# УКАЗАНИЯ

по проектированию устройств автоматики, телемеханики и связи на железнодорожном транспорте

Дополнение № 2 к И-113-81  
 "О применении стрелочных электроприводов трехфазного тока"

Рис. I.

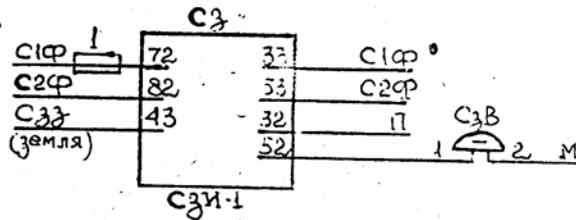
С 01.01.83 прекращен выпуск сигнализатора заземления типа СЗ-1, чертеж № 36439, устанавливаемого в стативах питания стрелочных электроприводов трехфазного тока СПКС-3Ф и СПМС-3Ф, по чертежам методических указаний И-113-81, листы 17, 18.

Вместо СЗ-1 поставляется сигнализатор заземления типа СЗИ-1, чертеж № 36766-01-00, выполненный в корпусе реле НМШ. Изготавливает Харьковский завод электротехнического оборудования МПС.

Схема включения СЗИ-1 на стативах СПКС-3Ф и СПМС-3Ф приведена на рис. I.

Изменения в схемах стативов СПКС-3Ф и СПМС-3Ф в ранее выданных проектах вносятся при пуске.
